東京電力ホールディングス株式会社

福島第一原子力発電所 特定原子力施設に係る実施計画の
変更認可申請（1～4号機外部電源喪失時における受電に関
する変更）に係る審査について

原子力規制委員会

図1 双葉線からの受電※

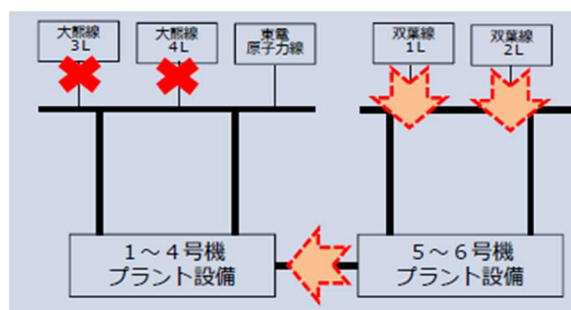
- 本変更は、1～4号機プラント設備の外部電源である大熊線3号及び4号が停止した場合において、5・6号機プラント設備の外部電源である双葉線1号及び2号からの受電（図1参照）のほか、東電原子力線からの受電（図2参照）が可能となるよう1～4号機プラント設備の受電復旧手段の選択の幅を広げ、必要な電力供給の喪失を防ぐことが目的であること。
- 大熊線3号及び4号が停止した場合に、双葉線1号及び2号を利用した受電復旧においては、1～4号機と5・6号機間の連系線を経由するため現場での断路器や遮断器の操作が必要となるのに対し、東電原子力線を用いた受電復旧においては免震重要棟からの遠方操作が可能であることから、今回の見直しにより受電復旧にかかる時間の短縮が図られること。
